ANNEXE 3

Suivi de la TPECS quant au traitement de chacune des recommandations contenues dans le mémoire Couronne-Sud

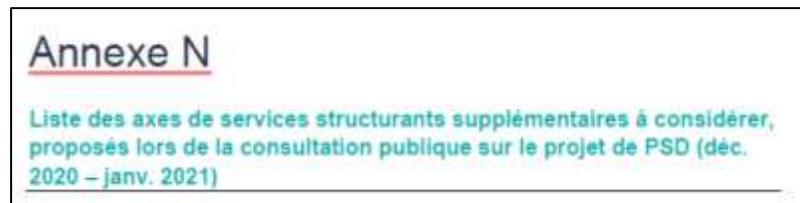
Recommandation 16 : Ajouter dans l'action 1.2 : *Étude du prolongement du REM et de tout autre mode structurant dans un axe est-ouest sur le territoire de la couronne Sud.*

- b. Le texte du PSD est modifié pour enlever une apparence de parti pris pour certains projets :

« Le PSD propose donc à cet effet de conduire ~~d'abord~~ les études des axes et des secteurs de développement du RTCS retenus dans le cadre du Plan québécois des infrastructures (PQI), du Plan des initiatives de développement du transport collectif (PIDTC) et de la Proposition d'actions prioritaires en transport collectif 2020-2023. » (p.86 du PSD)

« L'ARTM conduira à cet effet un ensemble d'études sur les axes désignés dans le PSD, en tenant compte ~~d'abord~~ des axes désignés par le Plan québécois des infrastructures (PQI), le Plan des initiatives de développement du transport collectif (PIDTC) et la Proposition d'actions prioritaires en transport collectif 2020-2023. » (p.87)
